TA VERTRIEBS-GEMEINSCHAFT
D 8500 NÜRNBERG
Technischer Kundendienst
Service Department
Ein Unternehmen der
Liton Industries, Inc.

TA 1069

No.: F6.006

Korrektur zur Technischen Beschreibung

Festspeicher 32 KB

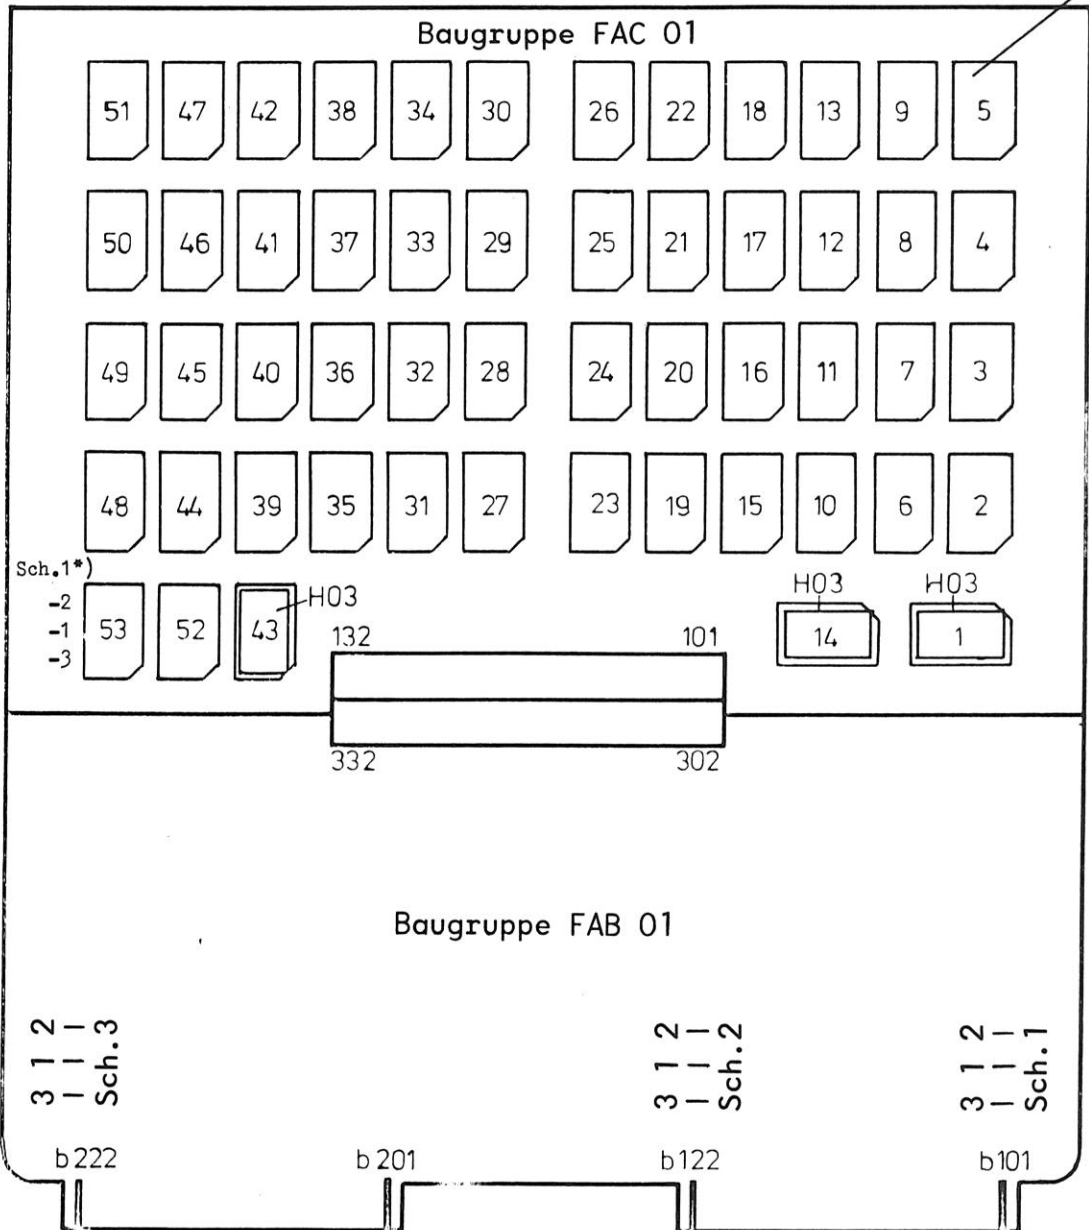
Die Chip-Plätze 52 und 53 sind für eine Korrektur-
einrichtung innerhalb des 32 K-Festspeicherbereiches
reserviert.

Es können bis zu 48 Adressen geändert werden.

Die zu ändernden Adressen werden hierbei im Chip Nr. 52,
die jeweiligen Inhalte hierzu im Chip Nr. 53 hinterlegt.
Der Schalter 1 bietet die Möglichkeit, die Korrekturen
an- bzw. abzuschalten.

Die Plätze 1, 14 und 43 sind mit Adressdekodern belegt,
die das Ansteuern der einzelnen Chip-Plätze ermöglichen.

- *) Schalter für Korrektur - Prom
- 1 - 3 Korrektur - Prom ausgeschaltet
 - 1 - 2 Korrektur - Prom eingeschaltet
